Demande de compléments du dossier d'autorisation environnementale au titre des articles L214-1 à L214-6 du code de l'environnement concernant le projet de confortement et valorisation écologique des berges de la Seine sur la commune du Coudray-Montceaux.

PROTOCOLE DE TRANSPLANTATION DE LA LEERSIE FAUX-RIZ

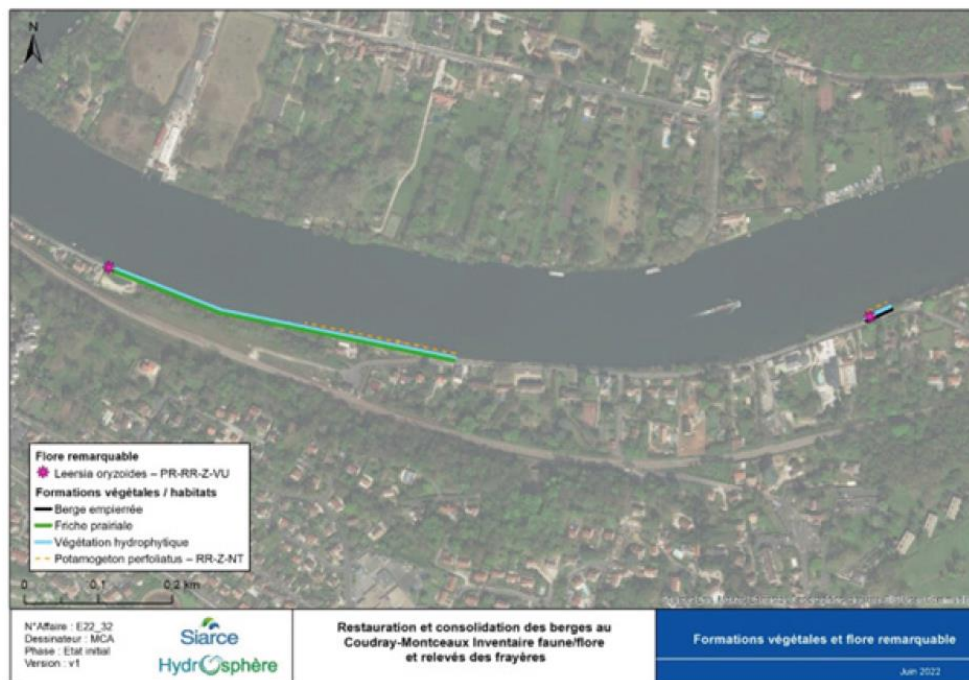
Pour rappel, deux stations de Léersie Faux-Riz ont été repérées lors des inventaires flore sur le projet de restauration des berges au Coudray-Montceaux (n° Cascade 91-2021-00029 / Réf. AIOT 010000485).

Les 2 stations, 1 sur le tronçon amont et 1 sur le tronçon aval, sont représentées ci-dessous par les étoiles roses.

Mesure d'évitement – ME1 – Evitement de la station aval.

La station de Léersie aval a été observée en limite de l'emprise du projet d'aménagement. Afin de ne pas induire d'impact sur cette population d'espèce protégée, l'ensemble de la station sera évité et les travaux de reprise de la berge s'arrêteront 5m en amont de celle-ci.

Mesures d'accompagnement - MA1 – Transplantation de la station amont de Léersie

Cette station ne pourra être évitée car sa préservation est techniquement incompatible avec le projet de restauration de la berge. Néanmoins, s'agissant d'un projet à vocation de restauration morpho-écologique de la berge, les nouvelles conditions offertes seront d'autant plus favorables au développement des ourlets d'hélophytes et notamment aux espèces comme la Léersie. La transplantation de la Léersie aura lieu en lieu et place de la station actuelle. Le plan DWG est annexé en PDF à ce protocole.

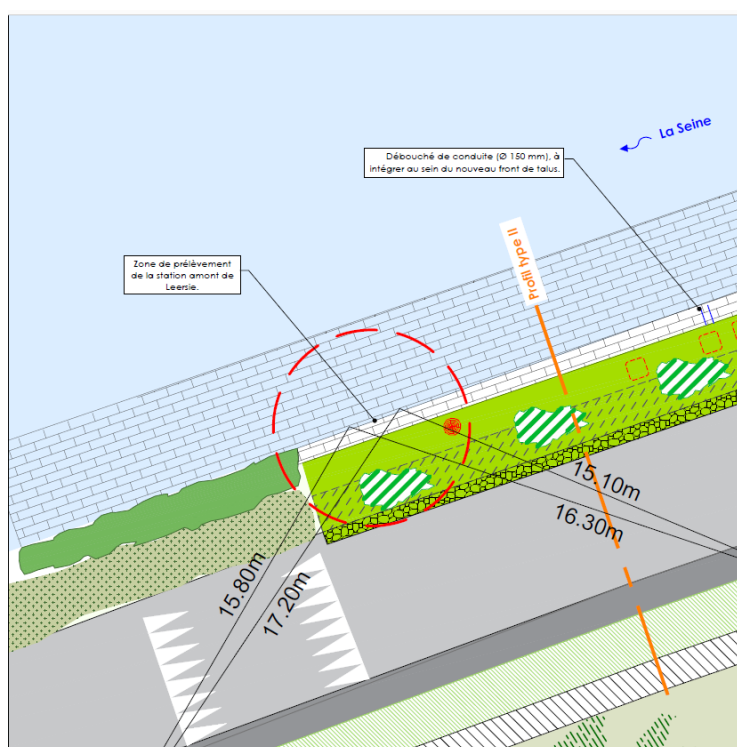
Mesures de réduction - MR1 – Limitation des emprises chantier

Les emprises chantiers seront limitées au strict nécessaire : soit les berges de la Seine et le pied de berge au droit des emprises « projet » présentées. Ces limites seront clairement délimitées par l'entreprise avant le démarrage du chantier.
